De : GP FS CHUBB Flash-Infos Produits & Réglementation
Objet : Flash-Info - Produits & Réglementation - FLA-25-07 - Détection - DFHS - Nouveau tube Ø25 en 2,4 m
Date : jeudi 3 avril 2025 16:44:19
Pièces jointes : image001.png
image007.png
image009.png
image010.png
image011.png
image012.png
image013.png
image014.png

Thème :	Détection
Objet :	DFHS - Nouveau tube Ø25 en 2,4 m
De :	Xavier Savonnet
Date :	03/04/2025
N° FI :	FLA-25-07
Liste(s) de diffusion FI :	<input checked="" type="checkbox"/> SSI (Détection incendie) <input type="checkbox"/> Protection incendie <input type="checkbox"/> SSI (Extinction) <input type="checkbox"/> Conseil & formation

Nouveau tube en longueur de 2,4 m

■ ASPIRE33 et FAAST Aspire

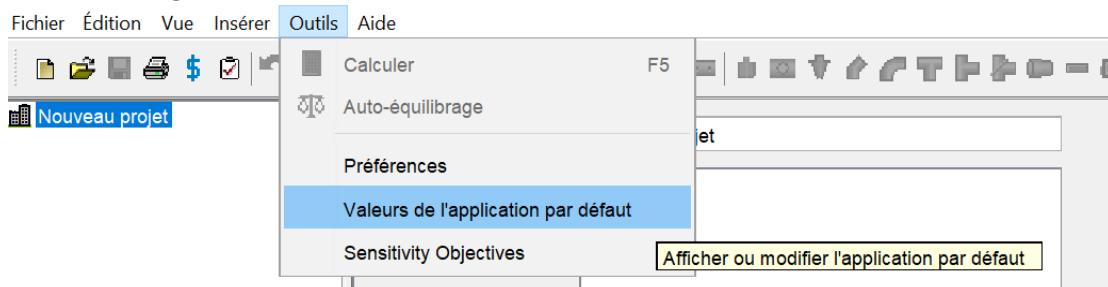
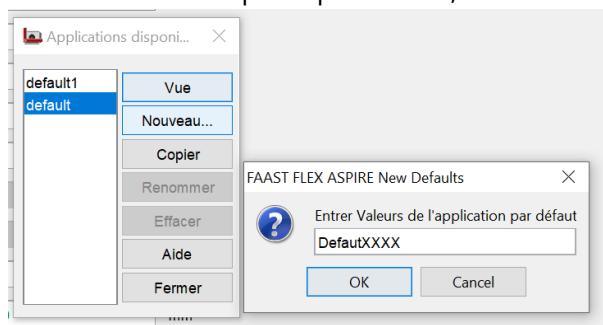
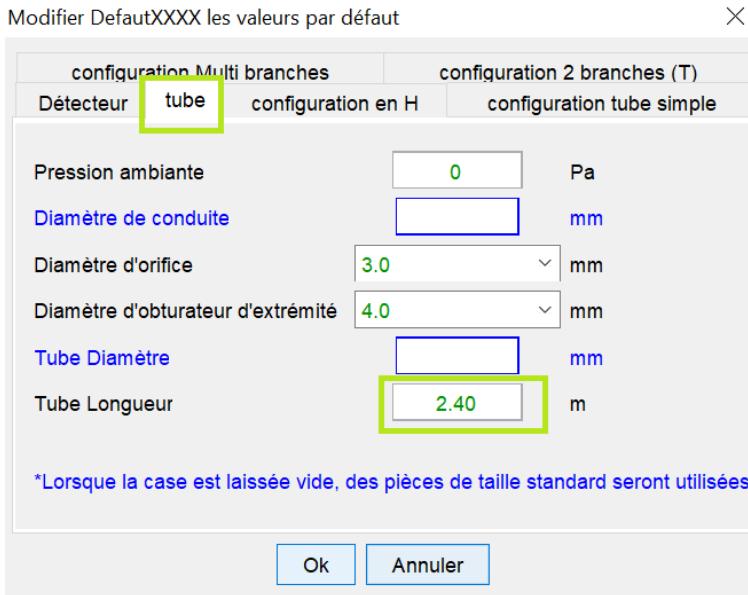
Nous attirons votre attention sur les calculs **ASPIRE33**, **FAAST ASPIRE** et **PIPE CAD**, il faut prévoir la saisie manuelle de la longueur des nouveaux tubes.

XTRALIS procède actuellement à l'intégration des tubes de 2,4 m par défaut pour le calcul aéraulique mais aussi au niveau de la nomenclature produit. De nouvelles versions des logiciels seront disponibles très prochainement.

Procédure pour changer la longueur de tube par défaut (à faire pour chaque logiciel) :

- Créer un nouveau profil par défaut,

- Dans l'onglet tube saisir la longueur 2,4 m puis cliquer sur OK pour définir la valeur par défaut.
